# Hvidbog

Lokalplan nr. 1143 / Kommuneplantillæg nr. 23 – Solcelleanlæg mellem Vestmotorvejen og Sorøvej

## Hvidbog – lokalplan nr. 1143, kommuneplantillæg nr. 23

Figur. Udviklingsområder beliggende i OSD - solcelleanlæg ved Slagelse

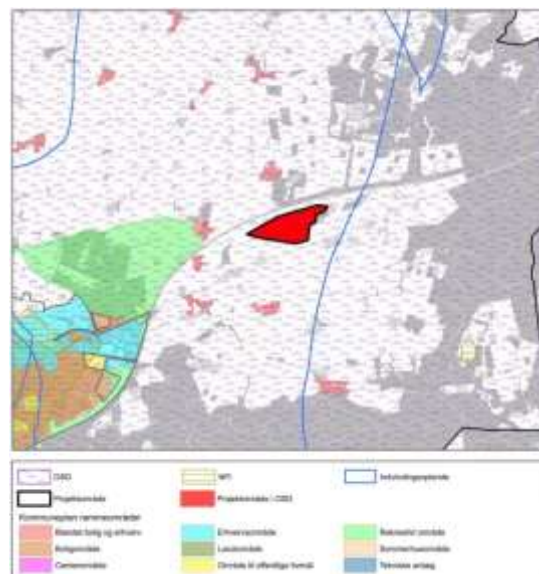
Derudover skal der i kommuneplantillæggets redegørelse indarbejdes en planlægningsmæssig begrundelse for hvorfor en bynær placering af det konkrete tekniske anlæg ikke er mulig.

Den planmæssige begrundelse for, hvorfor en bynær placering i dette tilfælde ikke er mulig er, at Slagelse Kommune ikke ønsker solcelleanlæg af denne størrelse placeret bynært. Placeringen af 33 ha solcelleanlæg i eksisterende byområder eller i tilknytning hertil, kan skabe en u hensigtsmæssig barriere mellem bymidter og andre bymidteafhængige anvendelser, som grundet en bynær placering af det påtænkte solcelleanlæg, kan blive placeret i byernes periferi. Dette kan på sigt skabe en usammenhængende bystruktur, præget af livløse solcelle-områder og afkoblede byanvendelser.

Der gives flere alternative placeringer, som ligger udenfor OSD og i passende afstand til byer. Dog vægtes det højt, at dette konkrete områdes landskabelige værdi er lav pga. af Vestmotorvejen og at området har karakter af 'restområde' mellem to veje. En mere bynær placering ved Slagelse ville ikke ændre områdets status som

<p>OSD, dertil vurderes det, at anlægget er for stort til en bynær placering. I forbindelse med udarbejdelse af lokalplaner for området, bør der indarbejdes bestemmelser, der sikrer, at de planlagte aktiviteter ikke udgør en trussel mod grundvandet (Jf. lokalplanforslaget for området).</p> <p>På baggrund af disse begrundelser findes der ikke anledning til alternative placeringer.”</p>
3	<p>Vejdirektoratet bemærker, at deres høringssvar i forbindelse med foroffentlighedsfasen er indarbejdet i kommuneplantillægget og lokalplanforslaget</p>	<p>Bemærkningen fører ikke til ændringer.</p>
	<p>Vejdirektoratet bemærker at kommuneplantillægget og lokalplanens bestemmelser tilgodeser nuværende eller fremtidige vejforhold og –interesser, og bestemmelserne anses derfor for forhandlet med Slagelse Kommune, således at disse ikke kan ændres uden en fornyet høring af Vejdirektoratet.</p> <p>I bemærkningen refereres kommuneplantillægget og lokalplanens bestemmelser.</p>	<p>Bemærkningen fører ikke til ændringer.</p>

### KORTBILAG 2 Arealanvendelseskort Lokalplan nr. 1143

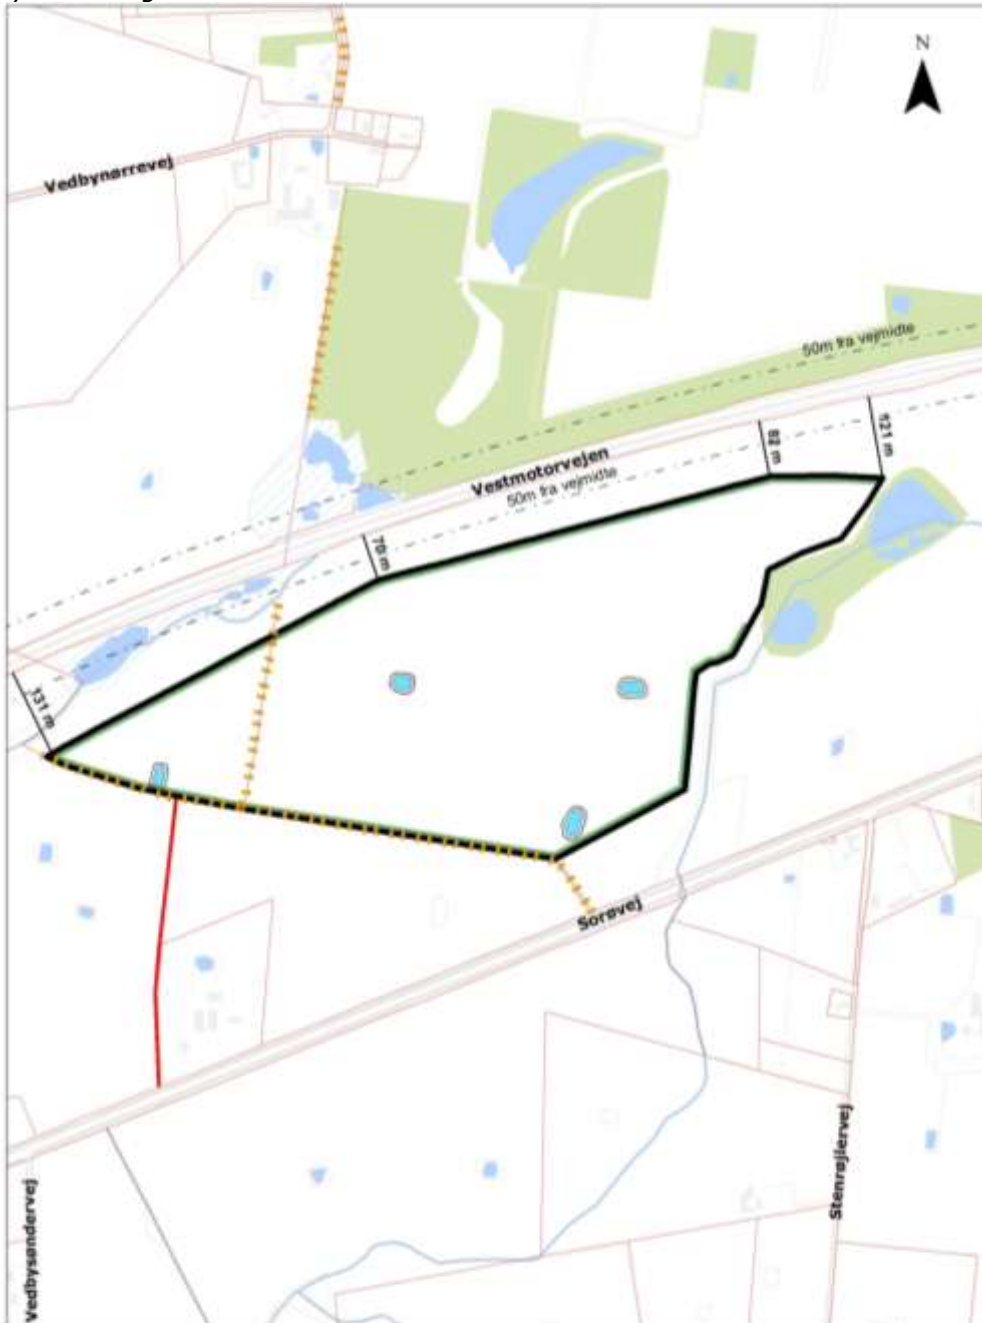
<p>Vejdirektoratet bemærker, at afgrænsningen af lokalplanområdet i Bilag A med angivelse fotostandpunkter og retning ikke stemmer overens med lokalplanafgrænsningen på øvrige lokalplankort og ønsker lokalplanafgrænsningen på luftfotoet i bilag A rettet til.</p>	<p>Bemærkningen imødekommes idet lokalplanafgrænsningen rettes til på luftfoto i bilag A.</p> <p>En fejl i nummereringen af fotostandpunkt 2 og 3 på luftfotoet i Bilag A gør, at der ikke er overensstemmelse mellem fotostandpunkt 2 og 3 og de tilhørende visualiseringer i bilag A.</p> <p>Følgende rettes: Nummereringen af fotostandpunkt 2 og 3 rettes således at fotostandpunkt 2 i lokalplanforslaget ændres til fotostandpunkt 3 i den endelige lokalplan og fotostandpunkt 3 i lokalplanforslaget ændres til fotostandpunkt 2 i den endelige lokalplan.</p>
	<p>Vejdirektoratet ønsker at der i tekst og på kortbilag 2 angives afstand til vestmotorvejens skel samt at vejbyggelinjen i forhold til Vestmotorvejen fremgår af kortbilag 2.</p>	<p>Bemærkningen imødekommes idet der på kortbilag 2 tydeligt markeres afstand fra lokalplanens nordlige grænse til Vestmotorvejens skel. Samtidig indsættes vejbyggelinjen i forhold til Vestmotorvejen på kortbilag 2. Det nye kortbilag 2 fremgår af hvidbogens side 5.</p>

Vejdirektoratet finder, at lokalplanafgrænsningen mod Vestmotorvejen ikke er tydelig målsat. Vejdirektoratet opfordrer derfor til, at der i tekst og særlig på kortbilag 2 angives afstand fra lokalplanområdets nordlige afgrænsning til Vestmotorvejens skel og til andre pejlemærker i landskabet. På det

samme kort kan den tinglyste vejbyggelinje på 50 meter målt fra Vestmotorvejens midte endvidere indtegnes.

## Nyt kortbilag 2
